Hørings svar nr. 51

Høringsvar på vegne af beboerne Knasterhovvej 2 og 2a
Martin Ramsgaard Carlsen, Palle Berg og Mai-Britt Schultz.

Vedrørende det planlagte biogasanlæg Kragekærvej 12

Bilag til indsigelse vedr. biogasanlæg på Kragekærvej 12 Tåsinge

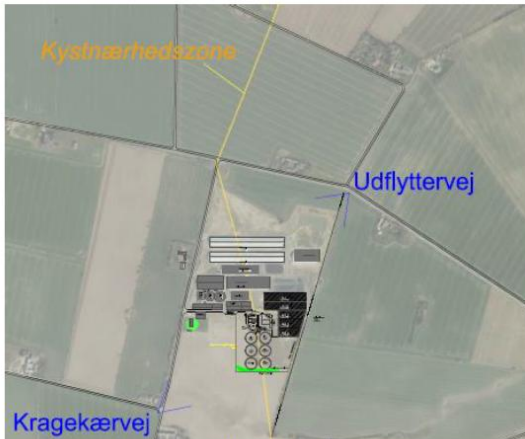
De nedenstående visualiseringer viser begge, at dele af anlægget ligger i kystnærhedszonen.

Hvorfor de ikke viser samme forløb af kystnærhedszonen fortaber sig ...

Det kræver os bekendt en særlig planlægningsmæssig eller funktionel begrundelse, at bygge i kystnærhedszonen, og dispensationsansøgningen skal altid vurderes konkret og indeholde begrundelser der indeholder henvisning til retsregler der er lagt til grund for afgørelsen, Jf. dispensation fra lokalplanlægningen § 19.

Disse begrundelser kan vi ikke se er opfyldt.

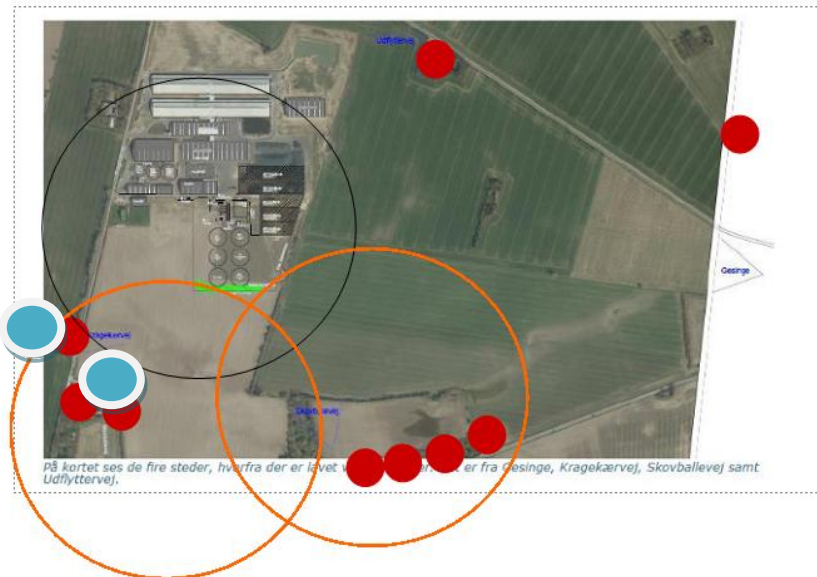
Generelt undrer vi os over, at kommunen godkender placeringen af et biogasanlæg i et landbrugsområde. Det er direkte i modstrid med Kommuneplanen 2017 – 2029 anbefalinger. Her fremgår det:

”Der vil blive tale om mange og tunge lastbiltransporter pr. dag til og fra et biogasanlæg, hvorfor det søges placeret nær veje, som i forvejen kan tåle tung trafik (stort akseltryk) og hvor det vurderes, at der kan skabes trafiksikkerhedsmæssige gode ind- og udkørselsforhold. Endvidere forsøger man at undgå placeringer, hvor gennemkørsel af en større bymæssig bebyggelse (landsby) er nødvendig.

Alle tre udpegede områder ligger i tilknytning til motorvej samt hovedvej, hvilket sikrer, at transporten kan foregå ad de bedst egnede veje. Der vil blive tale om under 1 kilometers kørsel ad mindre lokalveje. Samtidig ligger de to af områderne indenfor det område, som kommunen har udpeget til placering af store husdyrbrug og husdyrtætheden er i forvejen forholdsvis stor i den del af kommunen.”

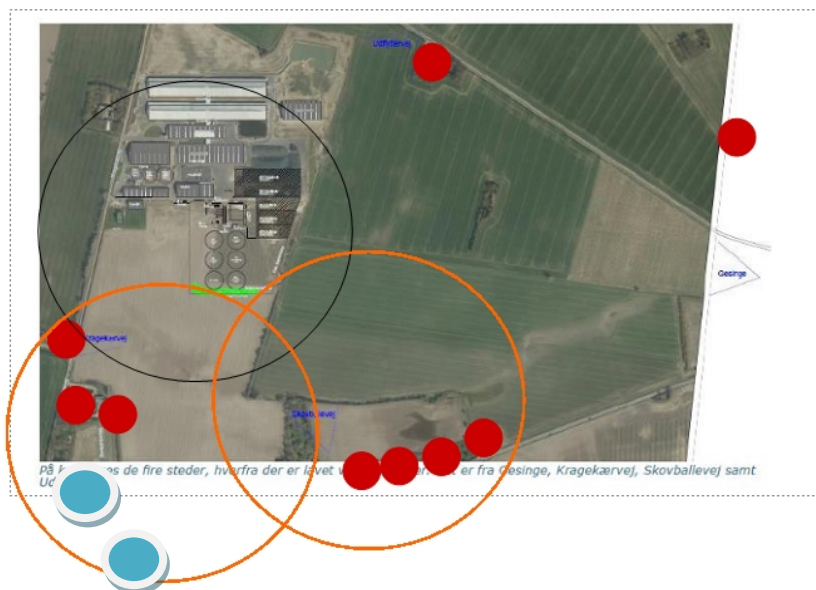
Generelt undrer vi os over, at kommunen godkender placeringen af et biogasanlæg i et landbrugsområde. Det er direkte i modstrid med Kommuneplanen 2017 – 2029 anbefalinger. Her fremgår det:

”Der vil blive tale om mange og tunge lastbiltransporter pr. dag til og fra et biogasanlæg, hvorfor det søges placeret nær veje, som i forvejen kan tåle tung trafik (stort akseltryk) og hvor det vurderes, at der kan skabes trafiksikkerhedsmæssige gode ind- og udkørselsforhold. Endvidere forsøger man at undgå placeringer, hvor gennemkørsel af en større bymæssig bebyggelse (landsby) er nødvendig.

Alle tre udpegede områder ligger i tilknytning til motorvej samt hovedvej, hvilket sikrer, at transporten kan foregå ad de bedst egnede veje. Der vil blive tale om under 1 kilometers kørsel ad mindre lokalveje. Samtidig ligger de to af områderne indenfor det område, som kommunen har udpeget til placering af store husdyrbrug og husdyrtæthed er i forvejen forholdsvis stor i den del af kommunen.”
